**ASUNTO: ALEGACIONES PROPUESTA DE PROYECTO DE PLAN
HIDROLÓGICO 2022-2027.
CICLO 2022-2027**

A LA CONFEDERACIÓN HIDROGRÁFICA DEL SEGURA

Son objeto de las presentes aportaciones a la exposición pública de la propuesta de Proyecto de Plan Hidrológico de la Demarcación Hidrológica del Segura 2022-2027 de manera especial las medidas contenidas en el mismo que guardan vinculación con la gestión de escorrentías y su relación con las poblaciones y la afección al Mar Menor y su comarca. /

FIGURA 1. Actuaciones frente a inundaciones en la comarca del Campo de Cartagena-Mar Menor. CHS septiembre 2021.

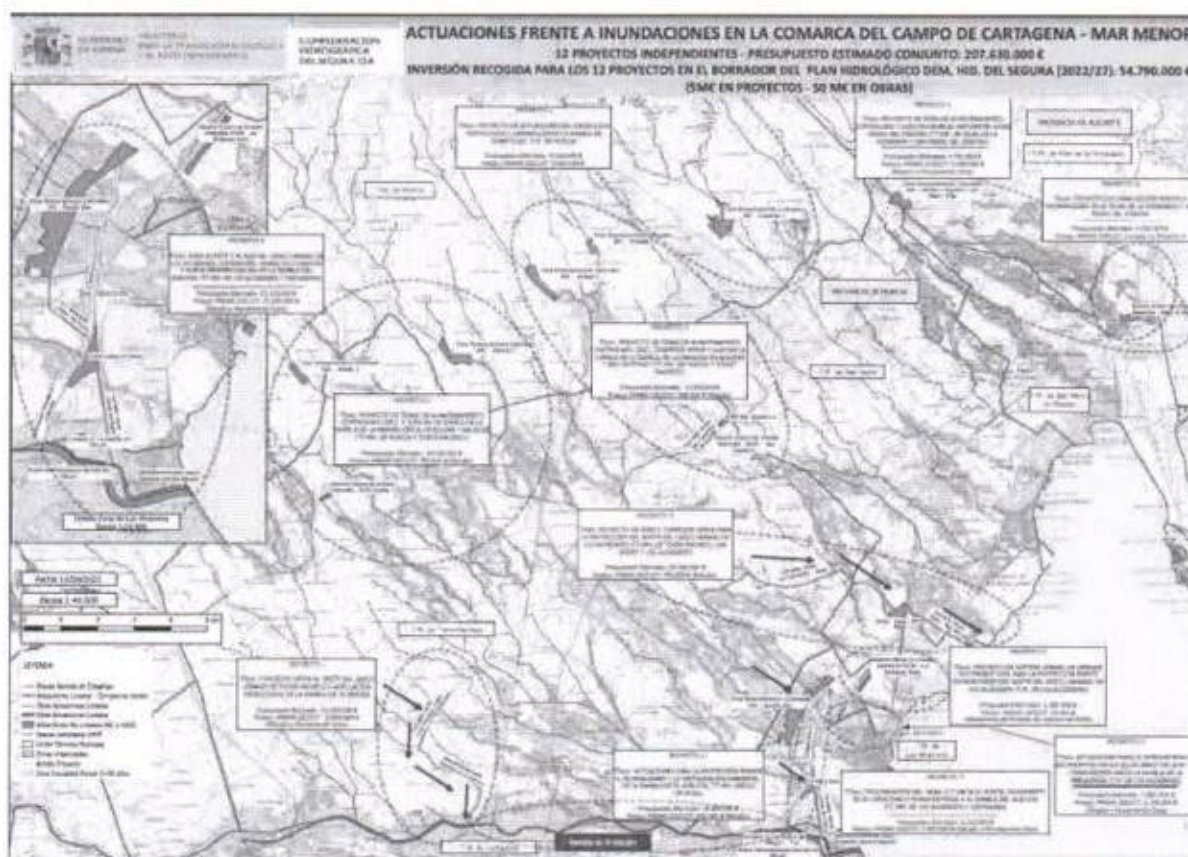
Las medidas que sobresalen son sendos “corredores verdes” para la protección del casco urbano de Los Alcázares. Para el “corredor centro-sur” hay consignada una dotación en el PdM para su ejecución, en su caso, de 25 millones de euros. La otra medida es el denominado “corredor norte”. A esta medida, con código de medida en el Plan Hidrológico 1.816, el borrador del PGRI le adjudica 750.000 euros para el estudio de viabilidad económica, técnica y ambiental. Ha sido ya presentada en el documento resumen de la mesa territorial del Campo de Cartagena-Mar Menor con un presupuesto de ejecución de 35 millones de euros.

La medida 1895 “Estudio de viabilidad económica, técnica y ambiental y, en su caso, ejecución del Corredor Verde para la canalización de escorrentías superficiales en episodios de inundaciones, y sistemas urbanos de drenaje sostenible para la protección de las zonas

Figura 3-13. Plano de calados para la rambla de El Albuñón y la Rambla de Miranda. SNCZI

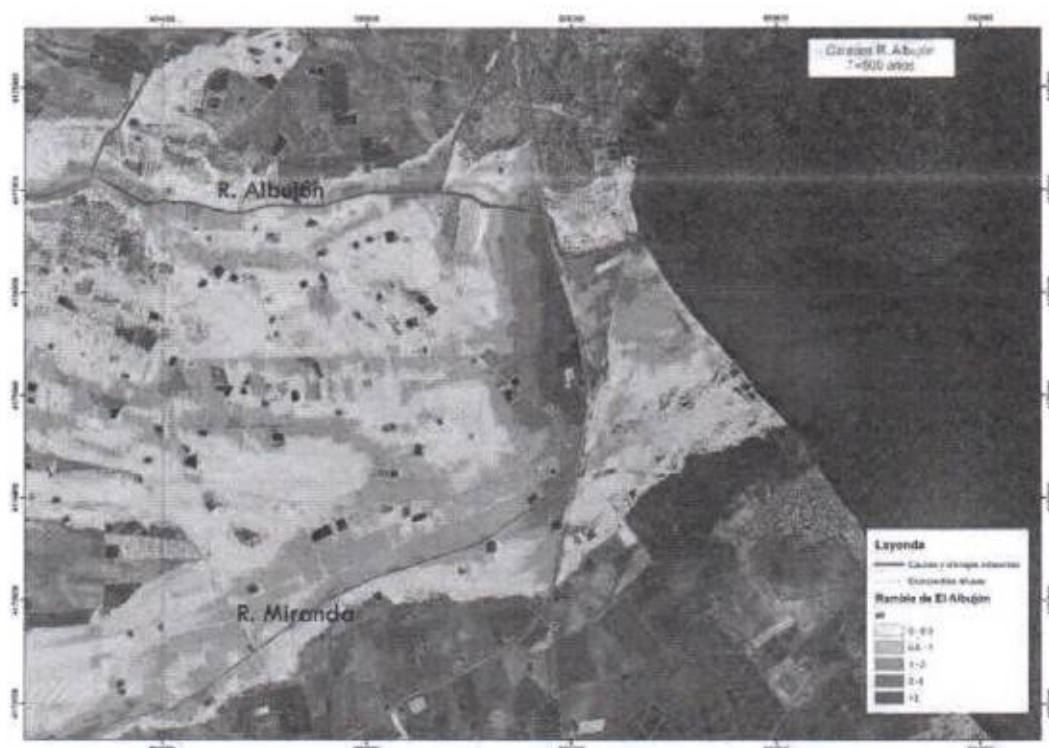
Como puede verse en la imagen anterior, se observa claramente el efecto de retención que genera el talud de la autopista AP7 sobre el flujo desbordado de la Rambla de El Albuñón y la Rambla de Miranda (más al sur). Este efecto de almacenamiento en la zona donde desagua el D7 alcanza calados superiores a los 2 m para el periodo de retorno de 500 años.

Por lo expuesto anteriormente no se alcanza a entender que, en apariencia, no se llegue a contemplar en ninguno de los casos el aumento de la inundabilidad debido al efecto que genera el talud de la AP-7 sobre las viviendas aguas arriba de ésta.
